工程指示 / 要求簡箋(E.I.)

工程指示編號：EI / 0669 / 19

工程名稱：觀塘裕民坊

工程項目：幕牆 窗玉組裝用 Unit Joint

EC-DG-S332054

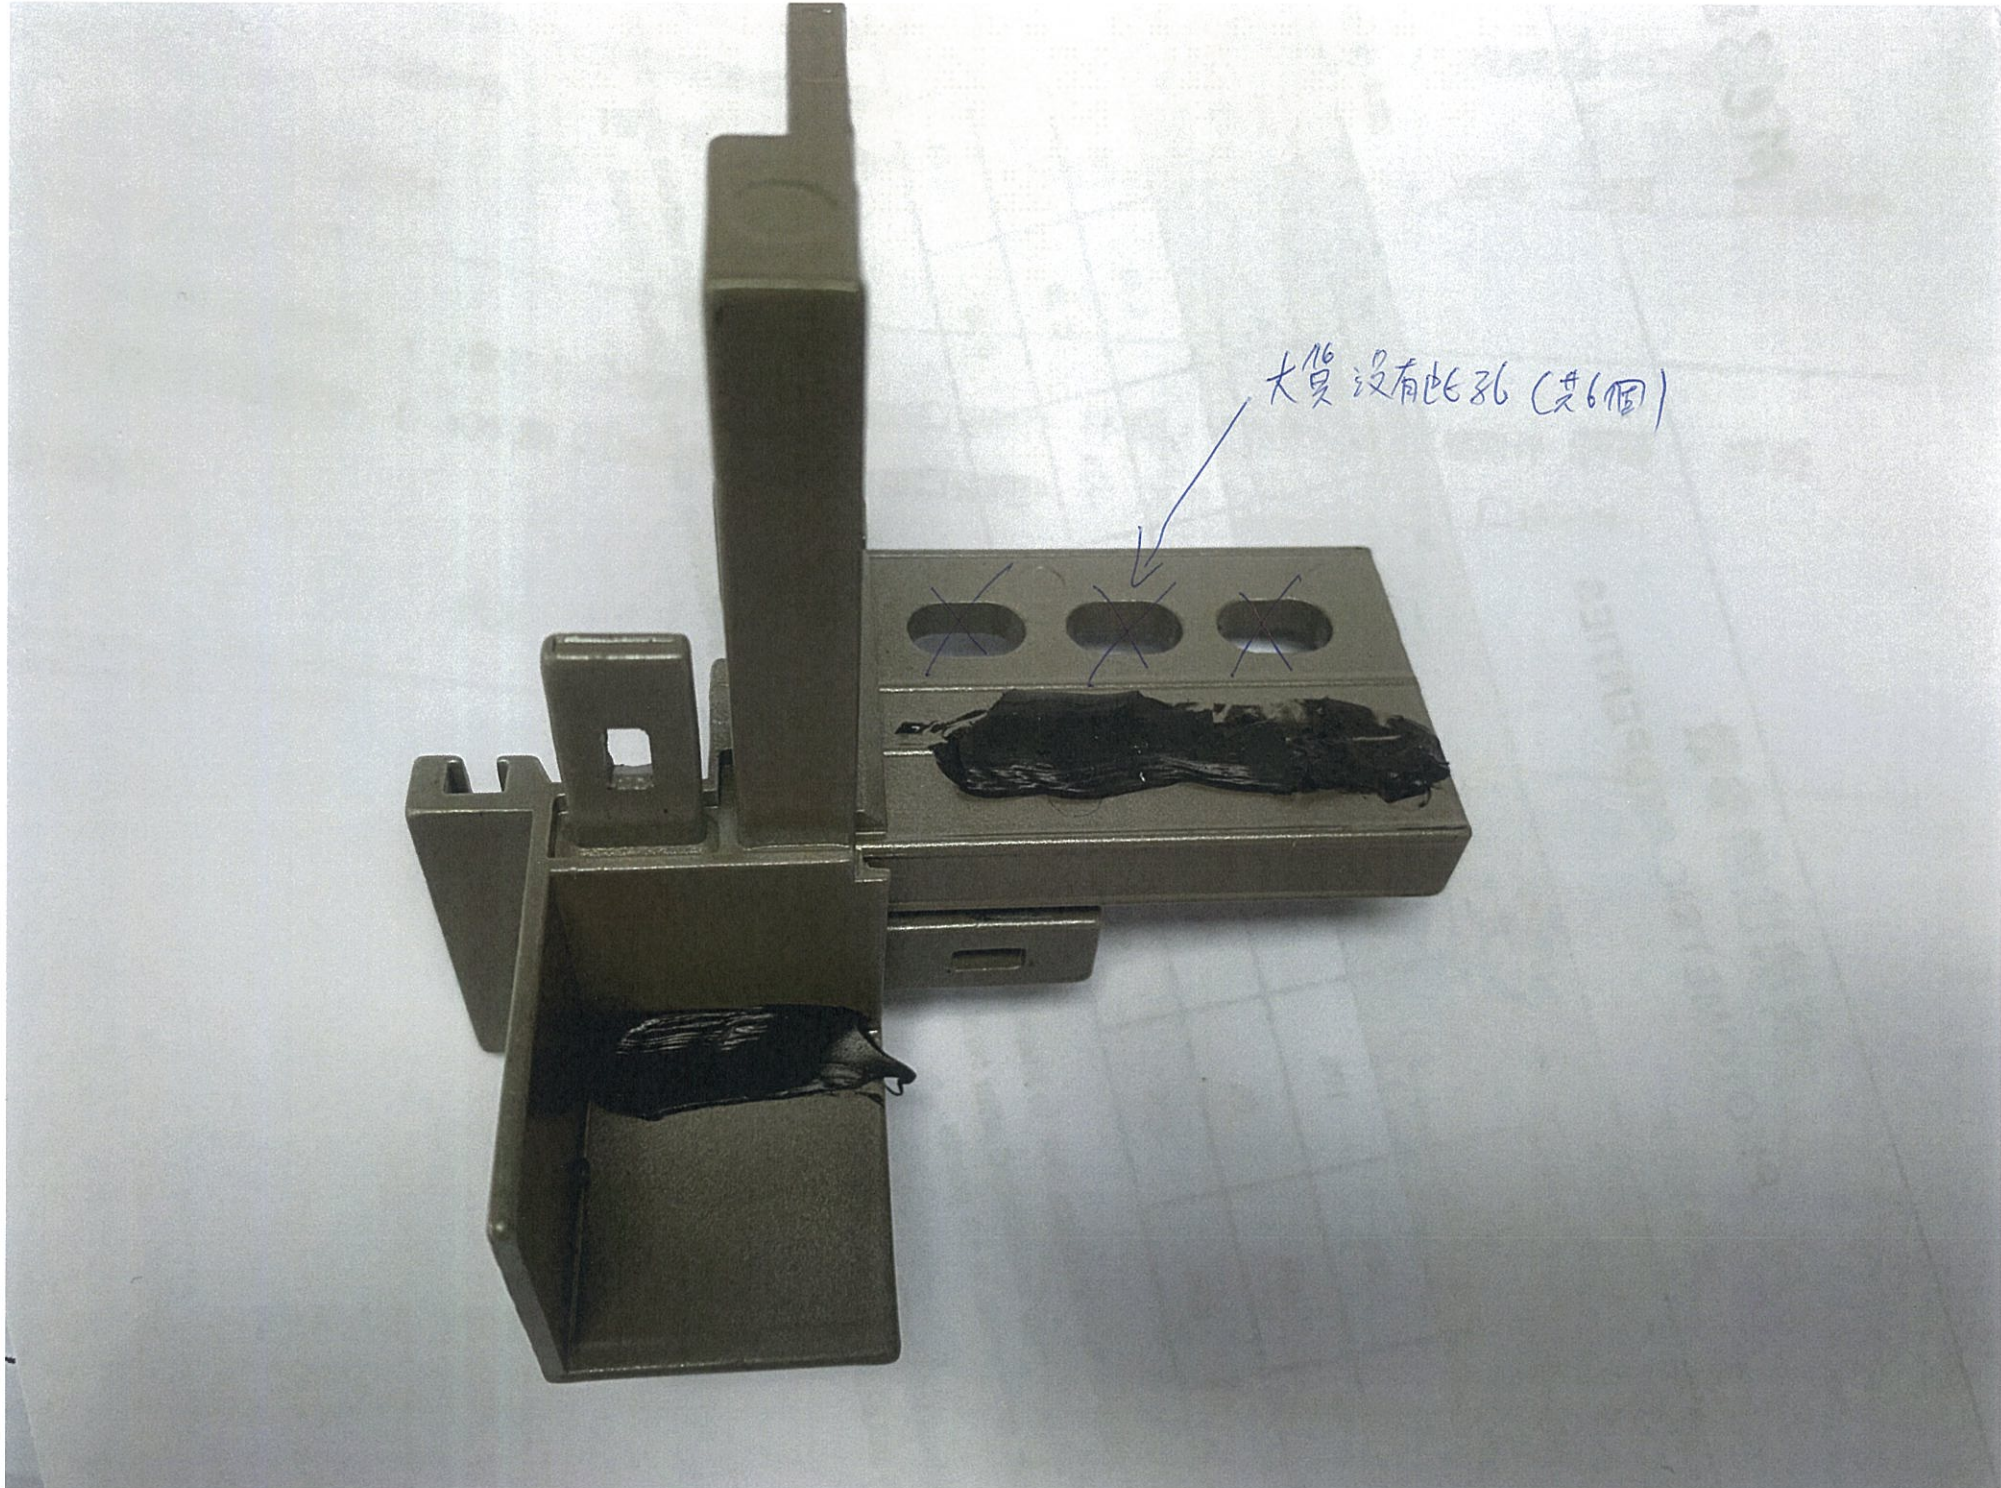
- 1) 未見太明顯色差，放行顏色 (噴粉)
  - 2) 已自試 791 與顏色 (噴粉) 黏性，未見有脫色問題，另已寄版到 Dowsil 供應商做正式測試
- 謝謝！ (3) 以 E2069A 最後確定換圖為準 (取消 6 個字位)，按此做大貨

大貨沒有此孔 (共6個)
